DICTAMEN PERICIAL SOBRE DEFICIENCIAS EXISTENTES EN EL EDIFICIO PLURIFAMILIAR DE 12 VIVIENDAS Y APARCAMIENTOS SITUADO EN LA CALLE [REDACTED] DE [REDACTED] (BARCELONA)

Solicitante: Comunidad de Propietarios [REDACTED].

Fecha: Marzo 2026

Ref.: 01-26 [REDACTED]

Puerta acceso peatonal por calle Pau Picasso:

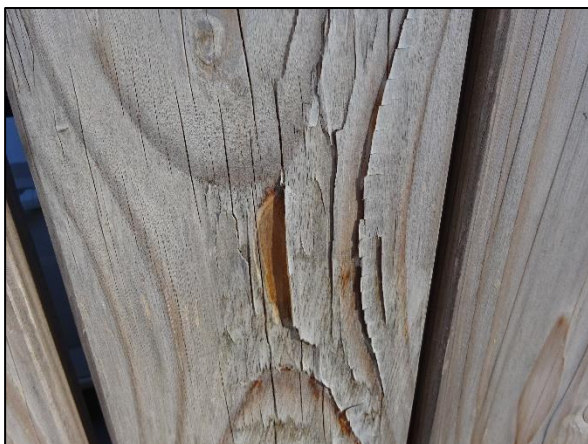
Las puertas de acceso peatonal y rodado a la parcela están formadas por una estructura metálica y tablas de madera. Estas tablas se encuentran muy deterioradas por los agentes atmosféricos. Las obras finalizaron en fecha 2-6-2023 (según Libro del Edificio) y las viviendas se entregaron a partir del mes de julio de 2023, según se expone por los copropietarios. Así, que se encuentren en este mal estado después de tan solo dos años de estar expuestas a la intemperie, evidencia que el producto no es adecuado para estar totalmente expuesto al exterior o al menos no se le ha dado, en origen, un tratamiento adecuado.

Se comprueba que disponen de un producto de revestimiento que se ha desprendido totalmente en algunas lamas y en otras parcialmente. A continuación se muestran fotografías del estado actual.

La madera de las cancelas exteriores puede ser tratada, previa eliminación de la capa de revestimiento que tiene actualmente. Así, se precisa:

- Retirada de las tablas.
- Lijado de toda la madera para retirada de revestimiento y para abrir poro.
- Aplicación de dos manos de insecticida/fungicida.
- Aplicación de 3 manos de lasur al disolvente.
- Recolocación de las tablas en la cancela.

Tarimas de pasarelas P1 y P2 de acceso a viviendas, balcones y plantas bajas:

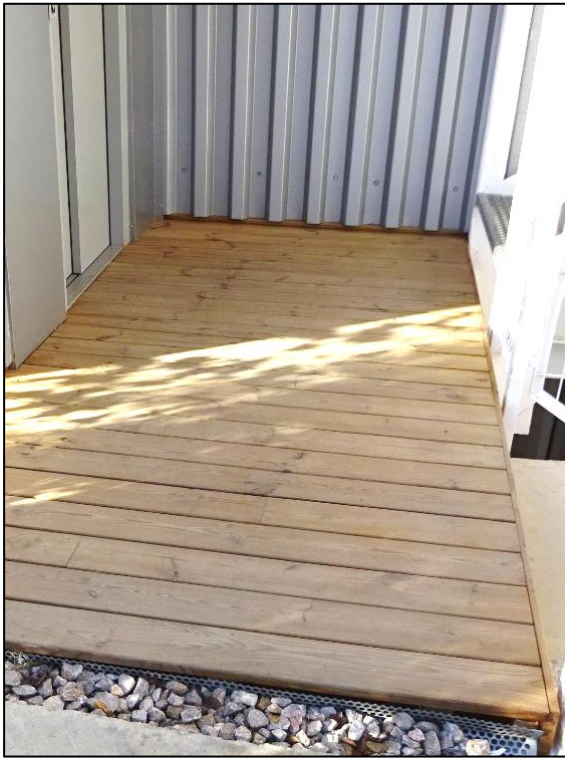
Se comprueba que hay una capa de revestimiento, como si de un barniz se tratase, que se ha desprendido de forma generalizada; tanto en zonas de tránsito como en lamas fuera de carriles de circulación, así como en las tablas de las cancelas.

El tratamiento superficial dado, aparte de que es deficiente por desprenderse de forma generalizada, no se considera una solución válida para elementos horizontales expuestos a la intemperie y transitables, como son las tarimas de pasarelas, balcones y accesos en viviendas de Planta baja.

La actuación que se requiere en relación con las tarimas exteriores consiste en la sustitución de las tarimas de madera por otras que dispongan de un tratamiento específico para exteriores. Se propone la madera de pino tratada en autoclave prevista en la documentación gráfica del Proyecto de Ejecución.

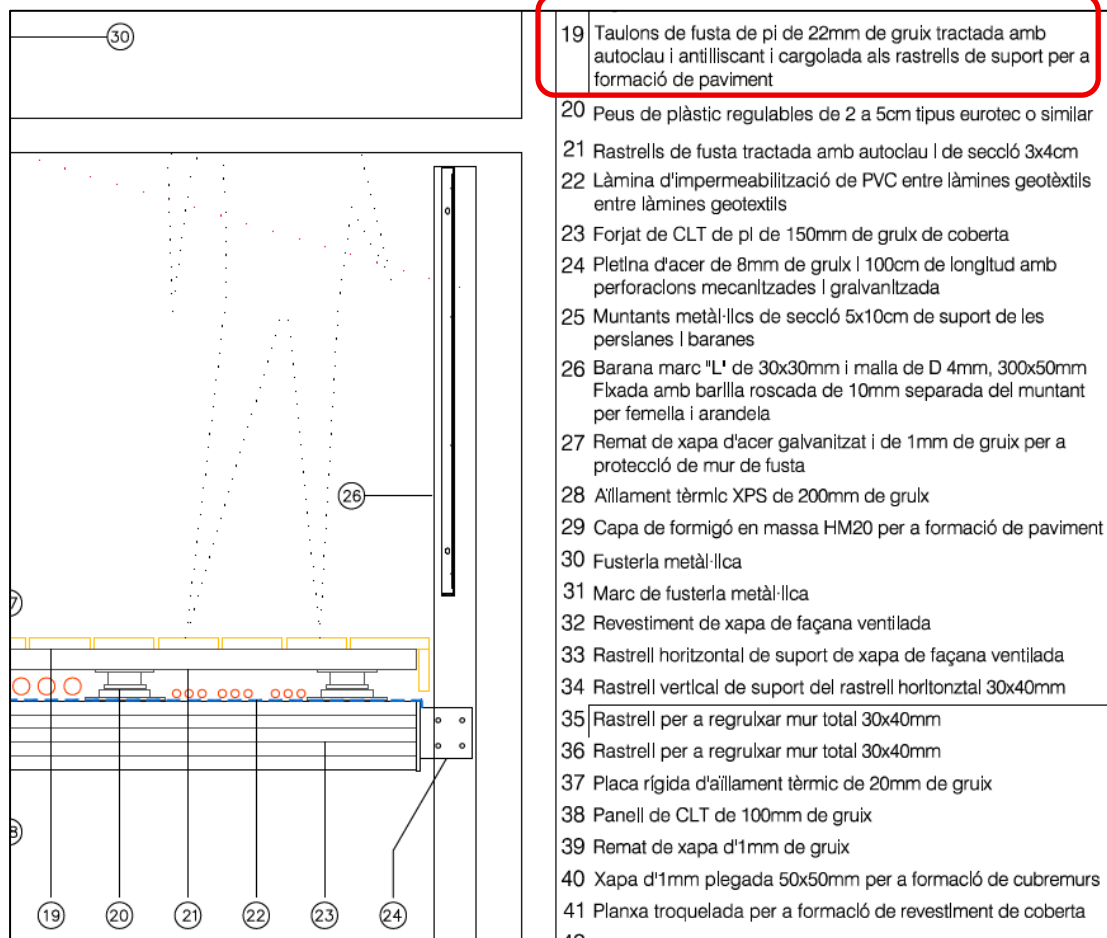
En la zona de acceso al edificio de Planta baja, se observa que la tarima está en buen estado, a diferencia del resto, y que es de otra tipología. En la siguiente fotografía puede verse esta tarima junto al ascensor, en primer plano, y detrás de la verja metálica la tarima exterior de una vivienda de Planta baja.

Según comentan los copropietarios asistentes a la visita, esa tarima de madera la sustituyó el mismo Promotor por estar muy deteriorada la colocada en origen y por tanto asumió que no era adecuada. Esta zona sustituida es la de acceso directo desde la vía pública y por tanto la que más tránsito recibe de toda la promoción. Así, adquiere mayor fundamento la determinación de improcedencia de los elementos de madera utilizados en los exteriores expuestos.

El Proyecto de Ejecución preveía una madera tratada en autoclave, según puede verse den el detalle del plano nº39. Se aporta recorte de la zona en cuestión:

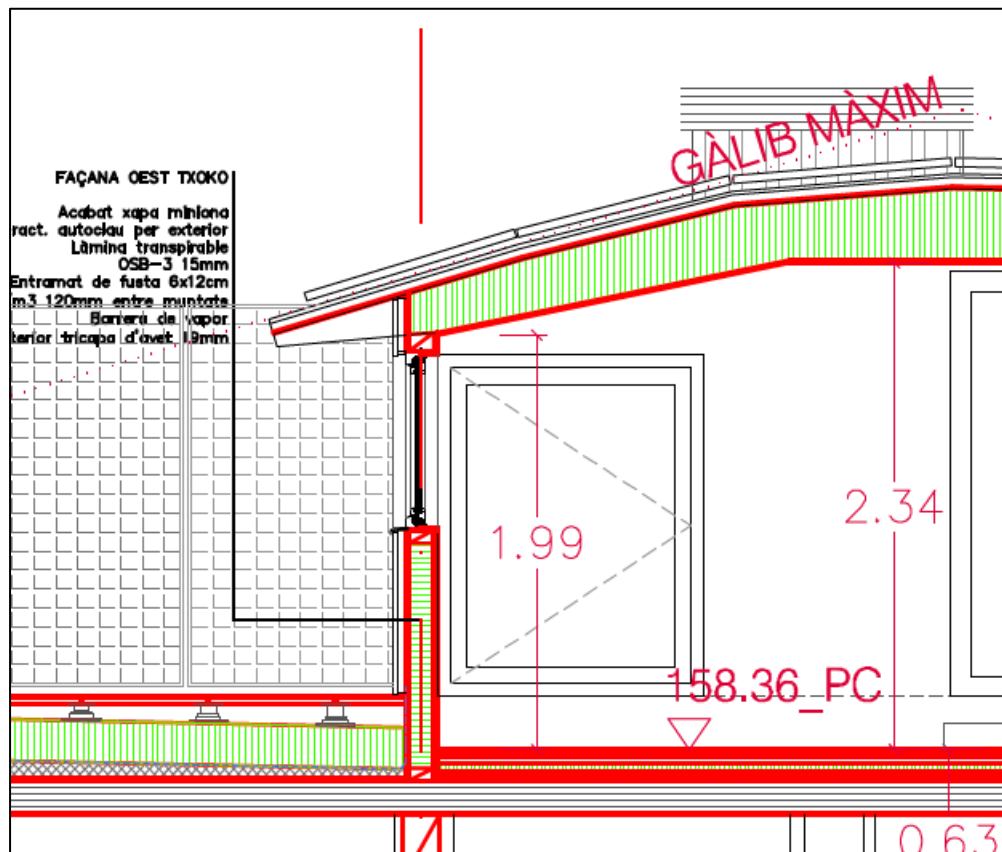
- La escasa altura del voladizo, 1,68 metros, comporta riesgo para las personas.

Se incumple la normativa de obligado cumplimiento, que es el Código Técnico de la Edificación. Concretamente, el DB-SUA 2 de Seguridad frente al riesgo de impacto o de atrapamiento. Se aporta extracto del punto 1.1 relacionado con este defecto.

El incidente está relacionado con el proyecto, atendiendo a que éste contemplaba estos elementos salientes por debajo de 2,20 metros de altura. A continuación se aporta extracto del plano nº22 del Proyecto Ejecutivo, donde se muestra lo expuesto.

Se precisa la intervención del industrial carpintero reparando el entrevigado inferior del alero. Para evitar el riesgo de impacto de las personas se propone una intervención sencilla, que puede ser justificada por la mejora que proporciona en cuanto al control solar se refiere. Consiste en la instalación de unas celosías de lamas de madera en el plano exterior del alero.

2.4.- Barandas metàlicas de cubierta, pasarelas y balcones.

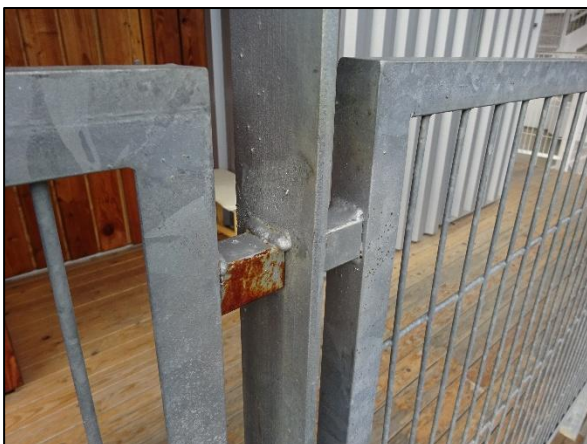
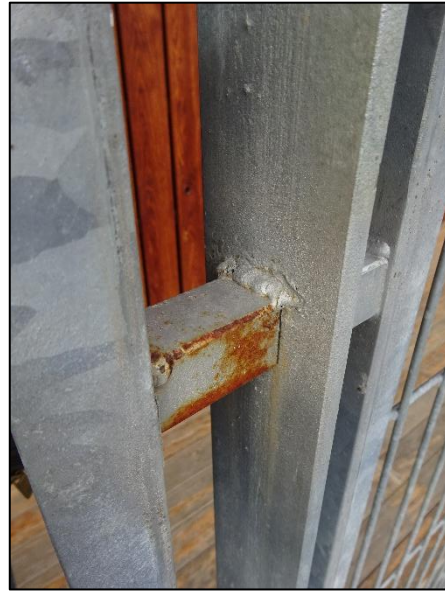
En las barandas metàlicas de la cubierta, de las pasarelas con frente a la fachada principal y de los balcones hay defectos en el tratamiento de protección anticorrosión.

Estos elementos metàlicos utilizados en la promoción tienen un revestimiento de protección, que a la vez se ha utilizado como acabado, que es el tratamiento de galvanizado en caliente. Sin embargo, determinados elementos no se han utilizado galvanizados en caliente sino que se han colocado con acero negro, al que se le ha dado una capa de esmalte antioxidante que no ofrece garantías de protección y durabilidad, según se muestra a continuación.

El origen de estos defectos está en la ejecución, consecuencia de no haber seguido el mismo criterio de instalación atornillada. El tratamiento de galvanizado en caliente se realiza en taller, por lo que al suministrar los diferentes tramos de baranda a la obra debe colocarse con uniones atornilladas. No se pueden realizar soldaduras en obra, para anclar o unir los tramos suministrados, porque se daña la protección galvanizada y además esa soldadura tiene que tratarse con protección anticorrosiva. En nuestro caso, hay dos acciones mal ejecutadas. Por un lado, esas soldaduras en obra y por otro la instalación de casquillos (trozos de tubo para unión de tramos) que no se han colocado galvanizados en caliente.

Los "brochazos" que se ven en las fotografías son esmalte aplicado a soldaduras hechas en obra y a los casquillos que no se han colocado con el acabado galvanizado sino en bruto.

Se precisa realizar un acabado y protección del acero en las zonas defectuosas de calidad y aspecto lo más semejante al galvanizado existente. Por ello se propone la aplicación de pintura especial para galvanizado en frío, específica para repasos de puntos de soldadura y afectaciones puntuales. Previamente se tendrá que eliminar la imprimación dada.

2.6.- Accesibilidad itinerario desde vía pública.

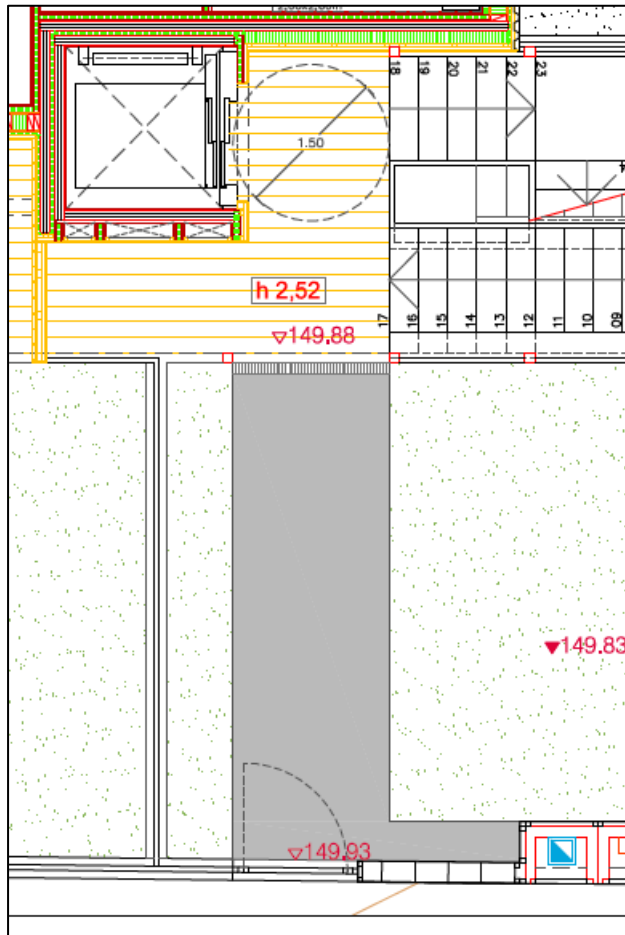
La accesibilidad desde la vía pública al ascensor está interrumpida por la existencia de un desnivel intermedio y discontinuidad en el pavimento.

La solera de hormigón ha asentado llegando a provocar un desnivel de más de 3 centímetros. El estado en que se encuentra en la actualidad, aparte de no ser el esperado, provoca un resalte inadmisibles en el itinerario accesible. Las gravas no son aptas como pavimento de itinerario accesible.

Se pone de manifiesto que se ha producido un incidente en la fase de ejecución al no haberse terraplenado correctamente las tierras sobre las que asienta la solera y una elección inadecuada de la grava colocada en la transición.

Se requiere formar un recredido en la solera que ha asentado para alcanzar el nivel de la tarima de madera. Se actuará en el metro más cercano al edificio para realizar el "acuerdo" en la pendiente. Se repicarán 5 cms. de espesor para poder formar un recredido de hormigón que ofrezca garantías. Para que no sea perceptible la intervención (el parche), se aplicará un acabado de resina epoxi a toda la solera.

En la zona de gravas se colocará una canal prefabricada con una reja interceptora superior.

2.7.- Puertas de paso en planta sótano.

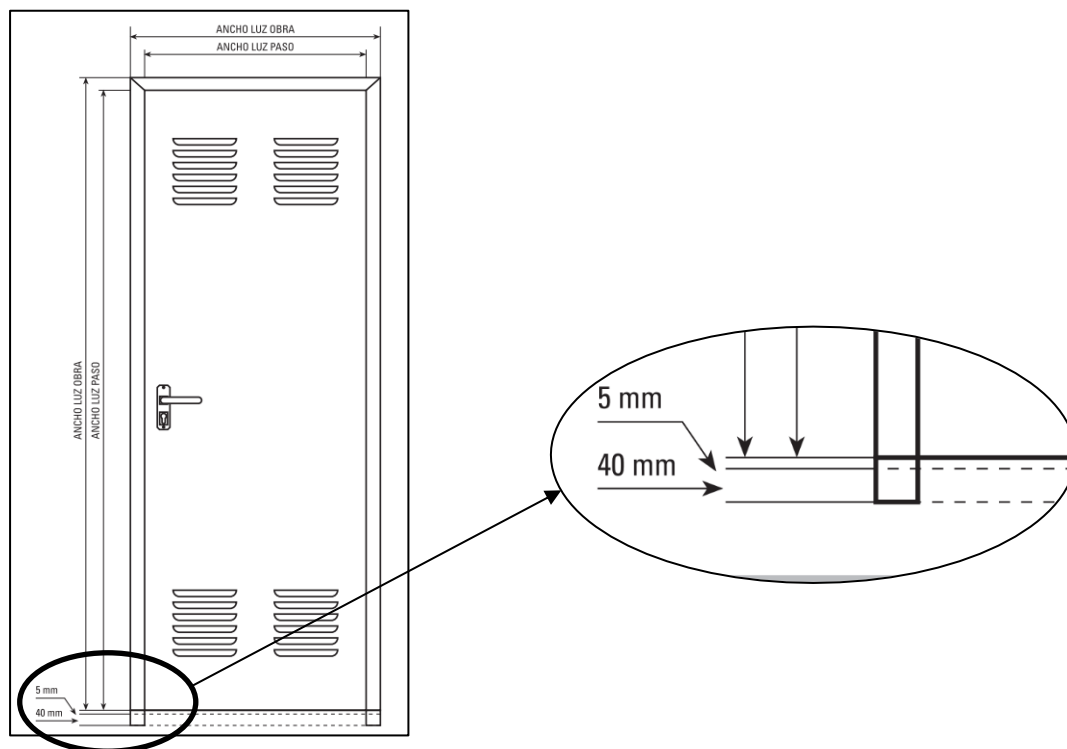
En la planta sótano hay 6 puertas con una franquicia excesiva en la parte inferior de la hoja. Se encuentran emplazadas en el acceso al vestuario, en la lavandería y en la zona de trasteros.

5 unidades son puertas ensambladas y 1 unidad es resistente al fuego. En las ensambladas hay franquicias de 40-45 milímetros, que como se verá más adelante, superan con creces los 5 mm. prescritos por el fabricante. Para minimizar la afectación visual se han colocado unas pletinas sobrepuestas, con una goma en la parte inferior.

En nuestro caso, no se ha empotrado el marco en el pavimento y tampoco se ha cortado para conseguir esa franquicia, que es la habitual en cualquier puerta de paso. A continuación se muestra el marco sobrepuesto al pavimento, lo que comporta el defecto en la franquicia inferior de la hoja.

Para solucionar el defecto en las puertas de paso del sótano se precisa sustituir los marcos y aprovechar las hojas. Sin embargo, como los fabricantes solamente suministran el conjunto marco+hoja, pues es así como se fabrican, no supondrá ningún ahorro económico. Se tendrán que repicar las paredes y realizar el corte de los anclajes de los marcos para poderlos retirar. Una vez colocadas correctamente se reharán las zonas intervenidas (anclajes y dinteles) y se pintarán los paramentos intervenidos para evitar que la actuación sea visible.

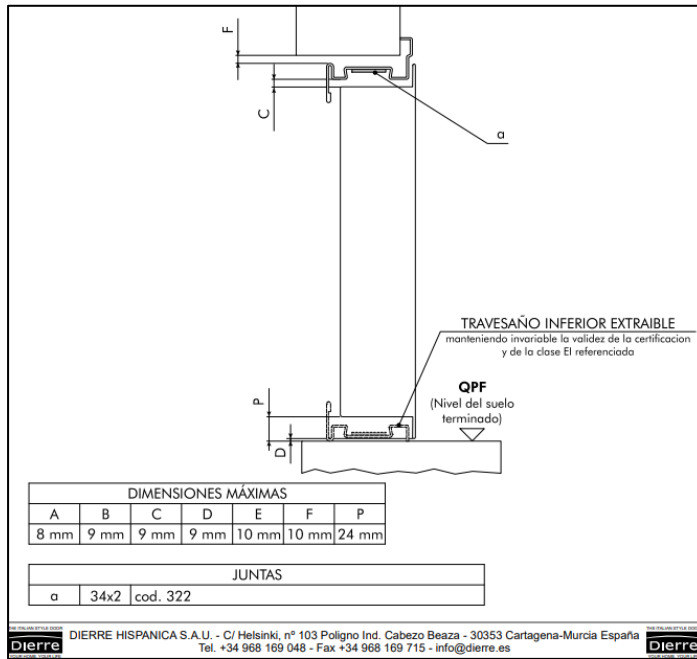
En cuanto a la puerta resistente al fuego de acceso al recinto de trasteros, en la parte inferior tiene una franquicia de 3 centímetros.

En la chapa identificativa de la puerta se comprueba que es de la casa Dierre, modelo Splilt. En la web del fabricante obtenemos que la franquicia máxima es de 24 mm. Así, se ha instalado de forma incorrecta.

Atendiendo lo expuesto, son inaceptables las puertas instaladas y tampoco son aceptables los "apaños" realizados en la parte inferior de las hojas.
